به اطلاع نمایندگان مجاز می‌رساند در صورت مراجعه خودروی ۲۰۶ با EMS MAW با ایراد

بالا ماندن دور موتور در حالت Idle، به شرح زیر اقدام نمایید:

پدال گاز برقی بهینه با مشخصه لیبل زرد رنگ

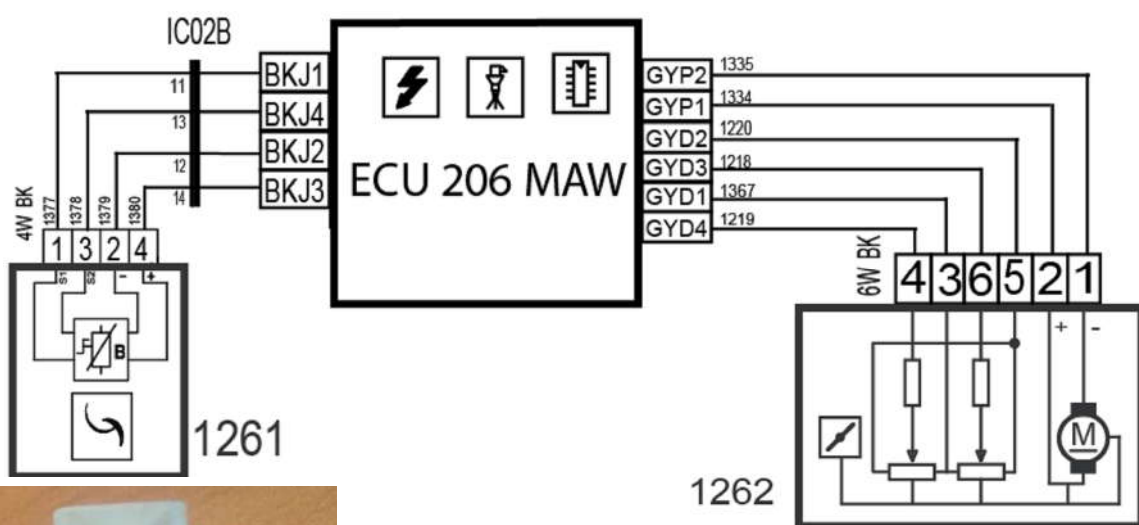
۲- سپس اقدام به کنترل پدال گاز برقی گردد. پدال گاز بهینه دارای یک لیبل زرد رنگ از تاریخ تولید 95/04/05 به بعد می‌باشد. در صورت عدم مشاهده مشخصه مذکور، اقدام به تعویض قطعه پدال گاز به شماره فنی ۰۳۲۰۳۰۳۴ نمایید.
